OGGETTO: trasmissione parere n. 1155 CTVA del 25 gennaio 2013. Istruttoria VIA Speciale verifica di ottemperanza e varianti - progetto definitivo "SS 341 Gallaratese, collegamento stradale tra Samarate ed il confine con la Provincia di Novara. Tratto compreso tra l'autostrada A8 (bretella di Gallarate) e la SS 527 in Comune di Vanzaghella", proponente Anas Spa.

Parere n. 1355 del 25 gennaio 2013

Progetto	<i>Verifica di Ottemperanza sul Progetto Definitivo ed approvazione Variante della Bretella di Gallarate</i> Progetto Definitivo – Strada Statale SS. 341 Gallaratese Collegamento stradale tra Samarate e il confine con la provincia di Novara. Tratto compreso tra l'Auto- strada A8 (Bretella di Gallarate) e la SS.527 in Co- mune di Vanzaghello
Proponente	Anas S.p.A.

Tavola di confronto tra Progetto Preliminare e Progetto Definitivo Tav. 3/3 (T00_EG_GEN_PP_03_A)

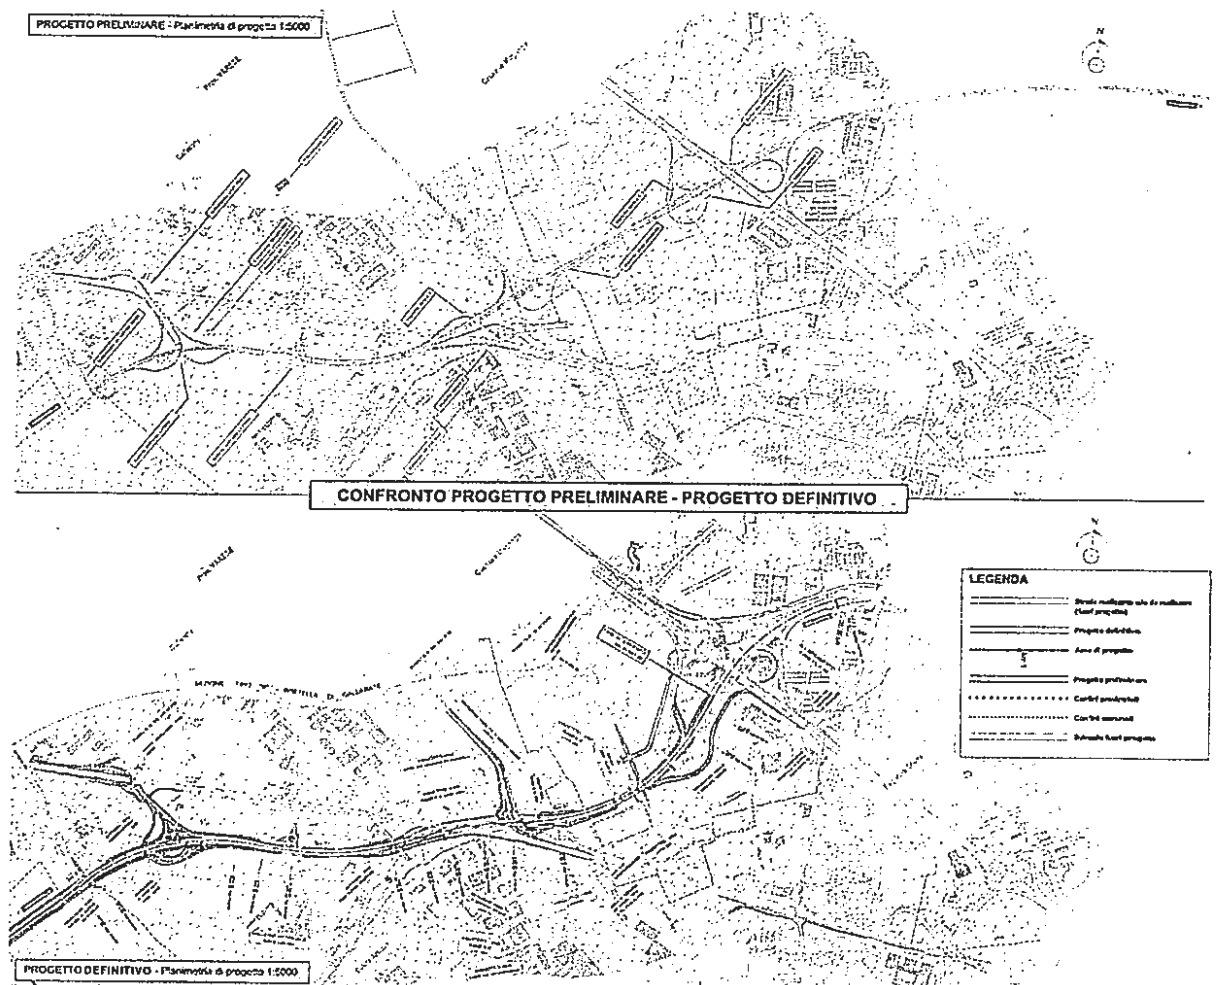
In relazione invece all'attraversamento delle aree di spagliamento ed esondazione dei torrenti Rile e Tenore, si nota come la nuova infrastruttura interessi aree che hanno mantenuto evidenti caratteri di semi naturalità e che costituiscono l'ultimo lacerto del corridoio ecologico fra i bacini fluviali dei fiumi Ticino e Olona. Con i vincoli propri del suddetto contesto la SS. 341 assume, in questo tratto, diverse configurazioni: dalla trincea si passa dapprima in rilevato, in viadotto in corrispondenza dello scavalco della SS. 336 Busto Malpensa, della linea

ferroviaria e dello scalo HUPAC, per poi ridiscendere in rilevato in corrispondenza delle aree di spagliamento (con un breve tratto in viadotto per consentire il corretto deflusso delle acque) e congiungersi infine con la nuova autostrada Pedemontana Lombarda all'altezza dello svincolo di Cassano-Magnago.

In questo tratto, in considerazione dell'influenza sulla configurazione idraulica esistente (bacino di piena e area naturalistica) è stato previsto, nel rispetto del Regio Decreto del 1904, un viadotto in corrispondenza della vasca di spagliamento alla progressiva 8+300 e la realizzazione di una ulteriore vasca di spagliamento, quale opera di compensazione, derivante dalla riduzione del volume di invaso del bacino di piena sul quale l'intervento incide.
